# Plan Local d'Urbanisme

LE MANS MÉTROPOLE

## Modification n°2

► **Notice de présentation**

### Parcelles ZB52 - A183

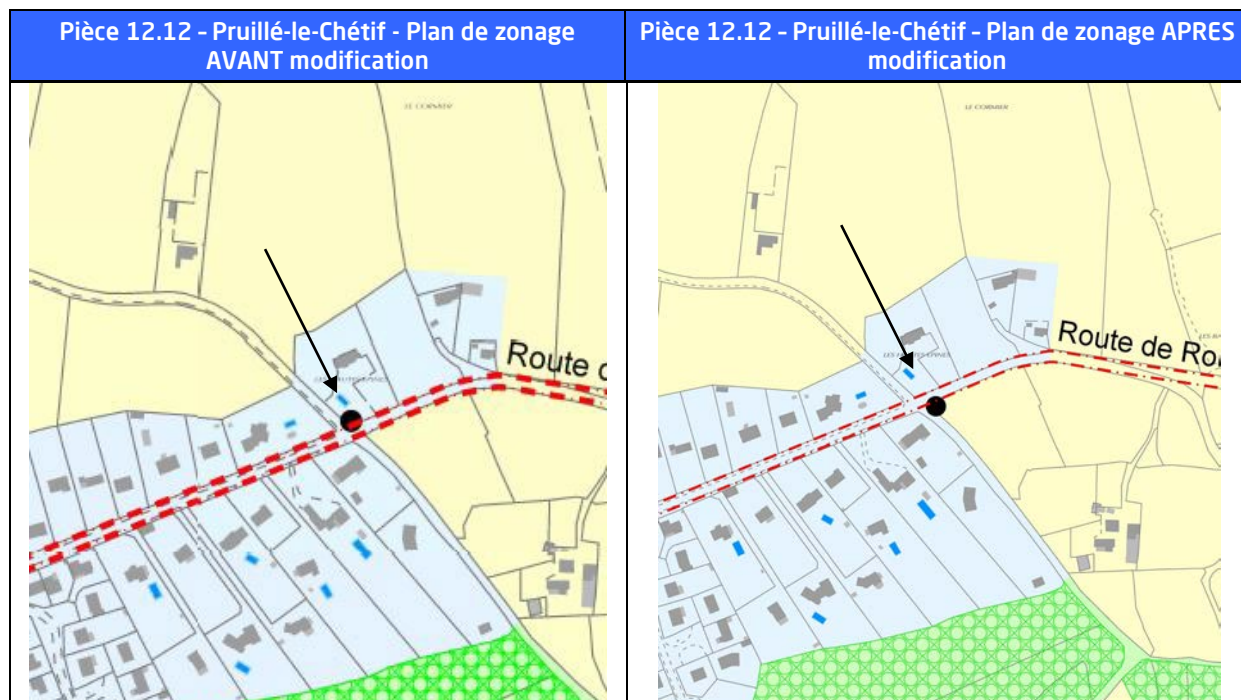
Suite à une erreur matérielle, la localisation de la croix en métal classée en patrimoine bâti sur la parcelle ZB52 est rectifiée pour être située sur la parcelle A183.
